Objet : BRUXELLES. Square Marie-Louise, 42-43

Extension d'une crèche dans la maison voisine (n°42) avec construction d'annexes et de balcons en façade arrière, modifications en façade à rue et dans la zone de recul.

Permis d'urbanisme

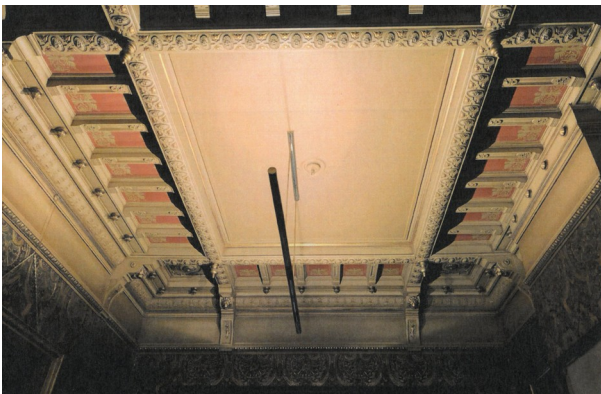
Plus précisément, la CRMS recommande de ne pas installer une pente d'accès dans la zone de recul, car cela dénaturerait la typologie de ces maisons précédées d'un jardinet. Elle demande de ne pas creuser le soubassement pour y ménager une porte (en aluminium, très peu adapté à la stylistique), afin de préserver la lisibilité de la façade principale. Afin également de maintenir l'organisation originelle des deux maisons et la lisibilité du parcellaire, la CRMS n'est pas favorable au percement des murs mitoyens. Elle insiste également sur la nécessité de préserver *in situ* les décors intérieurs, tels les plafonds à caissons, moulurés et stuqués, les divers lambris, les parquets, les cheminées, les éléments de mobilier (même si certains sont d'une facture ultérieure à celle de la construction de la maison), car ces décors font preuve d'une qualité évidente dans leur réalisation. Enfin, la CRMS ne s'oppose pas à l'ajout d'une annexe arrière afin de combler la dent creuse mais demande de revoir l'implantation de l'ascenseur projeté.
